Vizualne razlike natezača 531 0565 30

LuK-AS-br.: 531 0565 30

Stanje 10.2007
INA 0011

Slika 1: 531 0565 30 (stara izvedba)

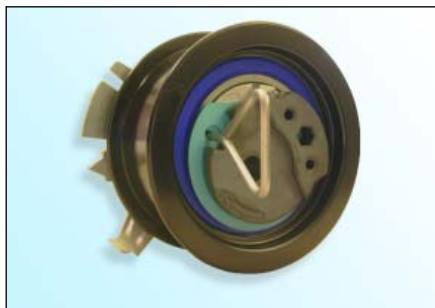
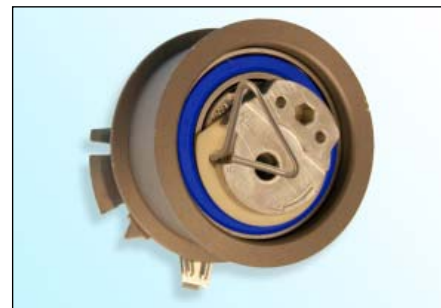
U okviru neprekidnog razvoja naših proizvoda modificiran je natezač **531 0565 30**.

- Ekscentar od sinter metala
- Površinski sloj E-Coat (crni)
- Plava boja brtve ležaja

- Ekscentar od ljevanog aluminija
- Površinski sloj cink-fosfor (svjetlo smeđi)
- Smeđa ili plava brtva ležaja

„Stare“ izvedbe natezača **moгу** se i dalje koristiti te ugrađivati prema uputama proizvođača vozila!

Prilikom ugradnje „nove“ izvedbe pazite da ne bi došlo do oštećenja površine natezača!
